第9回意見交換会資料

都市計画道路浦和野田線

令和8年5月26日

埼玉県

Q：案6（道路嵩上げ案）についてどう思いましたか。

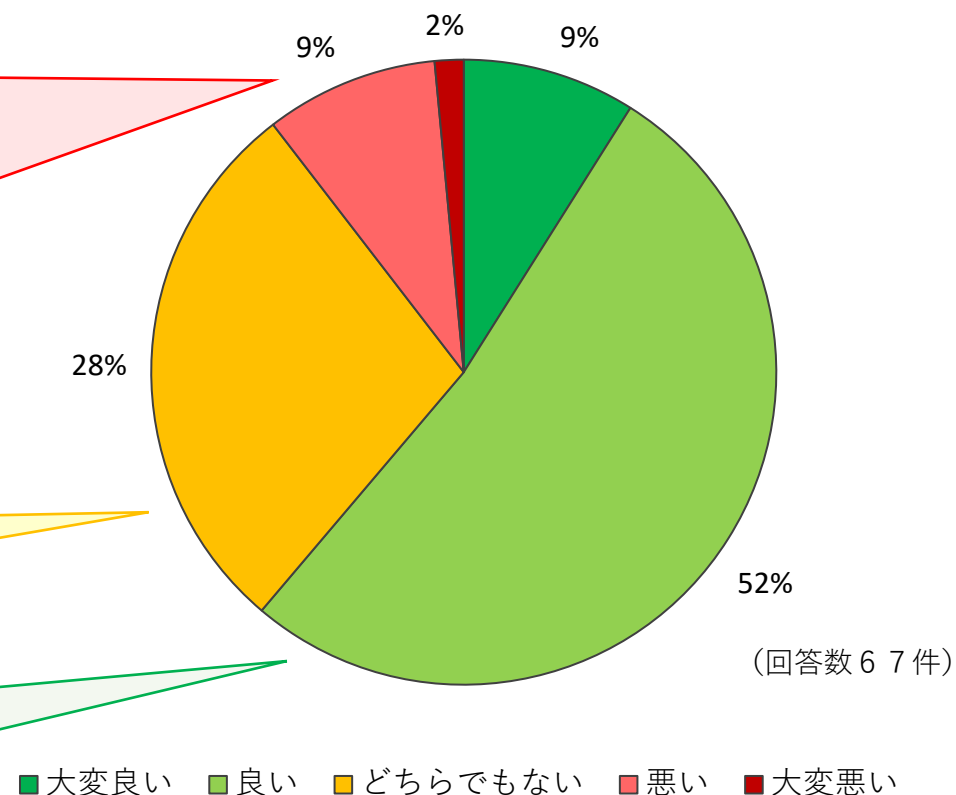
- （案1が1番目に良いと回答した方）
 - とにかく信号は少なめにするべき。
 - 信号で車が停車すればその分騒音、周辺に排気ガスが漂う。
- （案2が1番目に良いと回答した方）
 - 年配者の多い荻島地区が、安全に簡単に北越谷駅に向かう方法をもっと考えて貰いたい。
- （案5が1番目に良いと回答した方）
 - スロープ&歩道橋は傾斜を考えると反対。

- これまでの（直線的な）動線を守ってほしい。

- 嵩上げ案は良いと思う。
- スロープで降りることはよいが、直線かL字が良いと思う。

「歩車道境界」に遮音壁を設置した場合の騒音予測結果

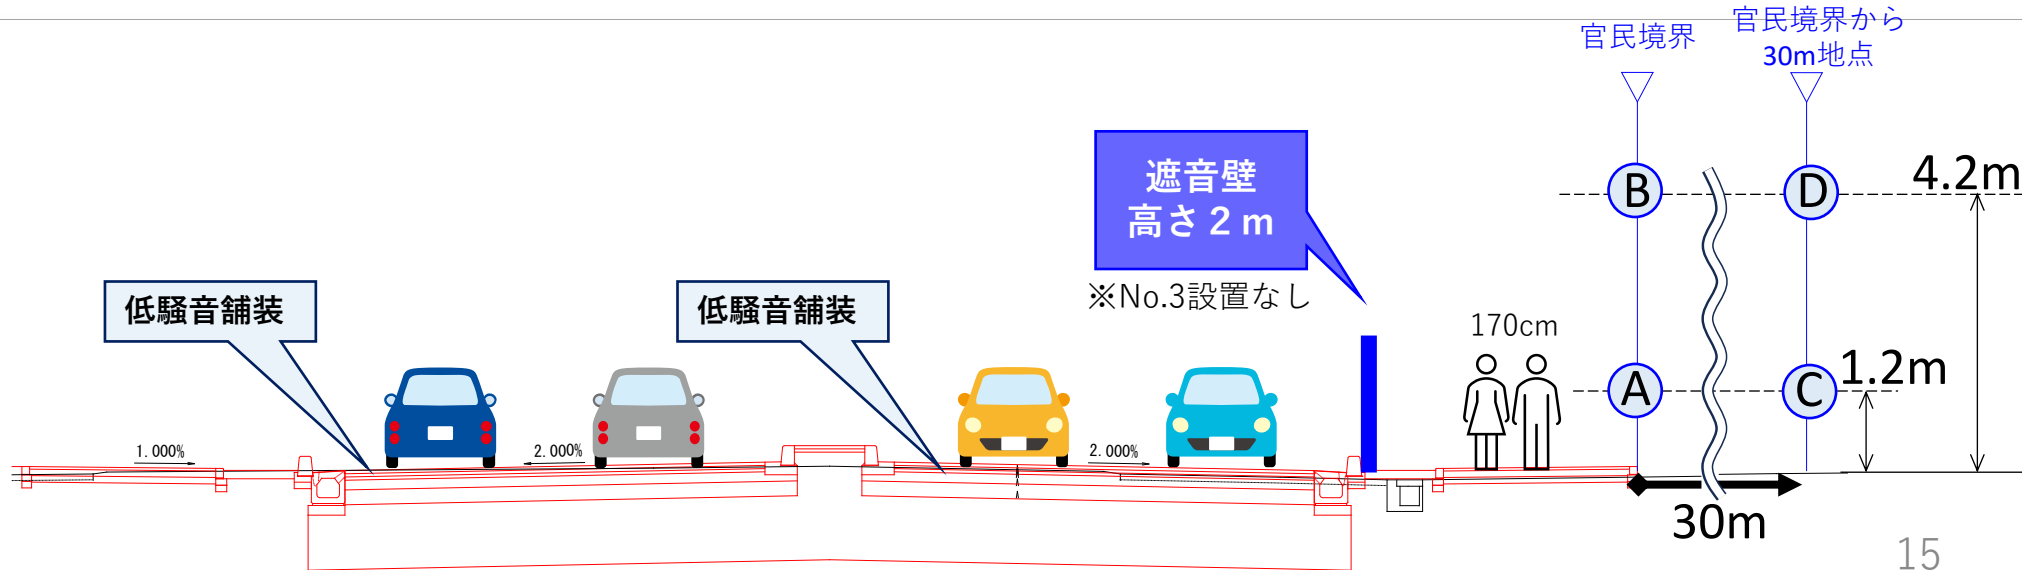
- No.3も他の地点と同様に遮音壁を設置してほしい。（同じ北越谷地区内で対策方法に差をつけないでほしい）
- 出津橋周辺の横断手法で提示された案6のように道路が嵩上げされた場合の騒音予測結果が知りたい。
- 騒音対策として効果の高い対策を行ってほしいので、歩車道境界に高さ2mの遮音壁を設置してほしい。
- 官民境界に高さ3mの遮音壁を設置する案は、住宅のすぐ横にグレーの遮音壁でプライバシーに配慮しつつ、見通しを確保するため接道箇所を透明板としている点はよいと思った。
- 歩車道境界に遮音壁を設置する場合であっても上半分が透明ならば、歩行者等を視認しやすく感じてほしい。
- 「騒音体感」の3パターンは、交通量、特に大型トラックの通過の有無が大きく異なっており、参考にならなかった。

- 案6（道路嵩上げ案）のように、道路を嵩上げした場合に必要な騒音対策の検討を行う。
（平坦な道路における騒音対策の検討結果は、第3回オープンハウス型説明会で提示済み）

- 提示した騒音対策を2案提示したところ、いずれも約4割の方は検討内容に満足だったが、約3割は不満との回答。

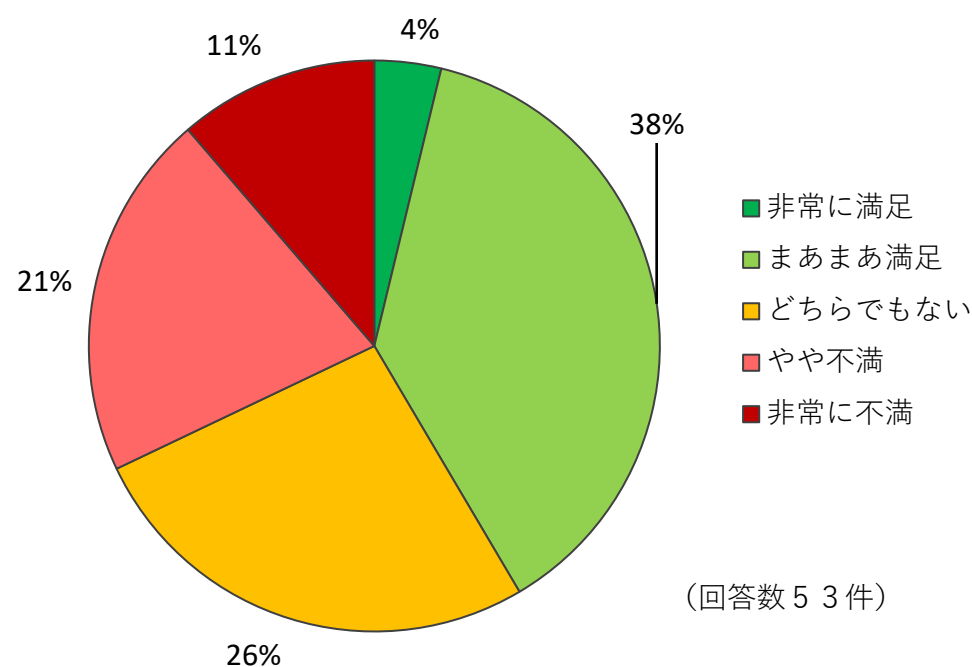
- 用途地域の違いに限らず遮音壁を設置してほしい。
- 現状と比較した結果が分からない。
- 対策内容に満足できない。今の生活環境と同等の騒音レベルを求める。

出津橋周辺の横断手法（R8.5時点の検討状況）

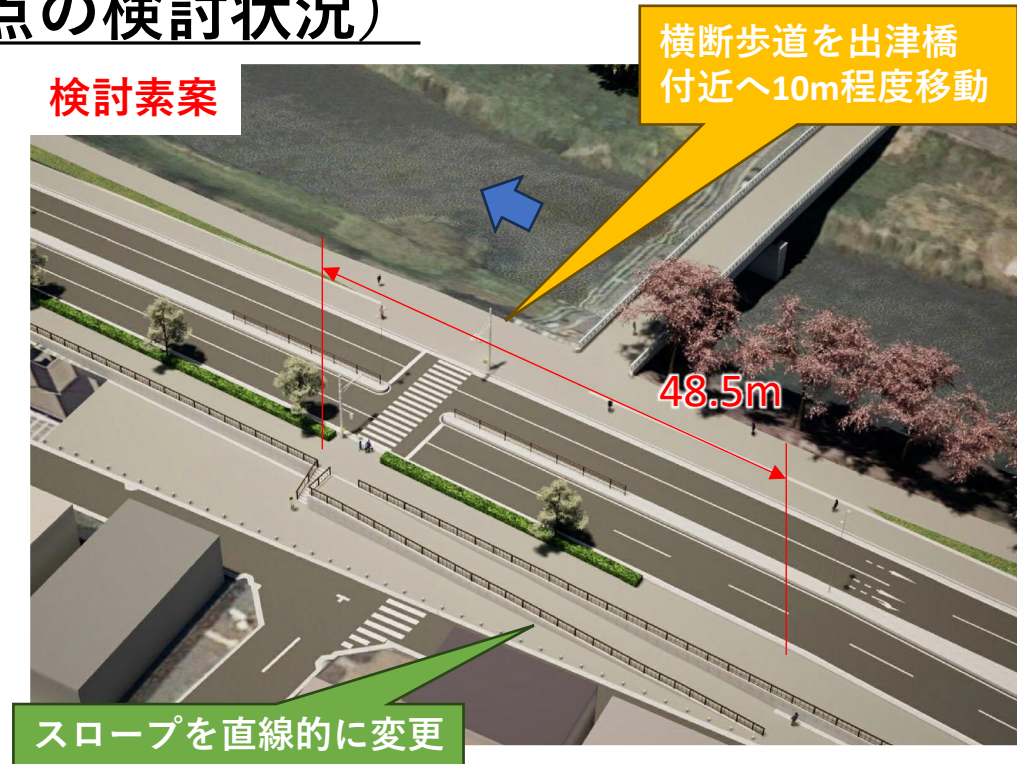
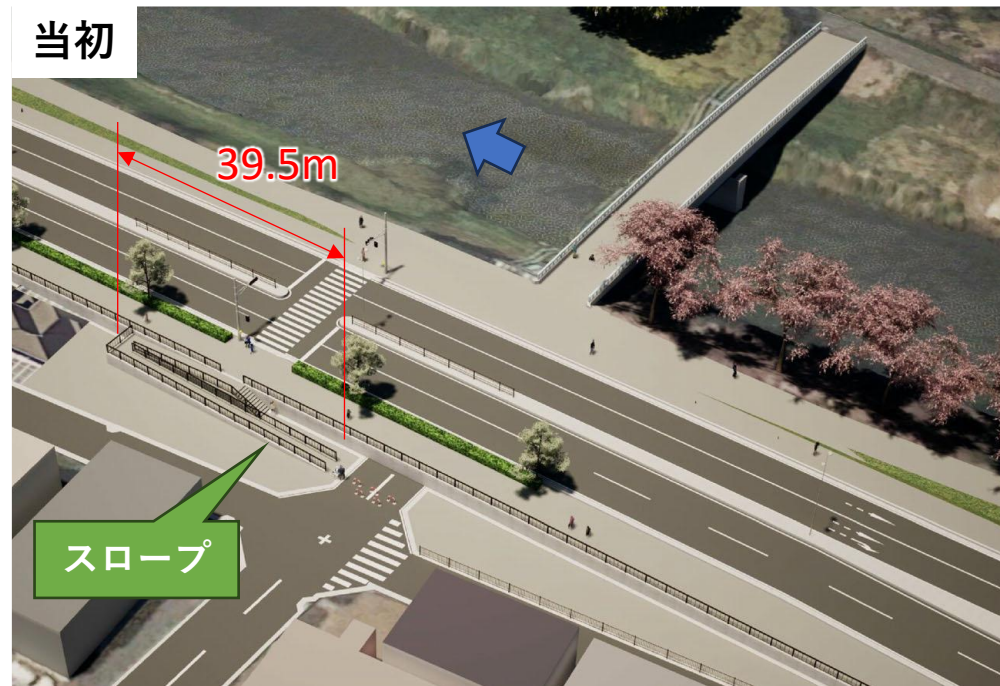
- ・ 嵩上げ案はよいと思うが、スロープの線形を直線かL字にした方が通行しやすい。
- ・ 車イス、高齢者等交通弱者には勾配がきつく距離も長くなり厳しいため、改善を求める。
- ・ 歩道橋もよいが、毎日利用することを考えると案6がよいと感じた。
- ・ 嵩上げすると低い方に水が流れる。北越谷地区は水が溜まりやすいため、道路の排水設備を徹底してほしい。

- 案6（道路嵩上げ案）において、より利便性に配慮した形状の検討を行う。
- 第3回オープンハウス型説明会でいただいた御意見・御質問を踏まえ、対策案の選定に向けた整理を行う。（検討素案を絞込み、素案の比較検討など）

形状	延長	幅員	勾配
当初	コの字	39.5m	2.0m	5%
変更	直線	48.5m	3.5m	5%
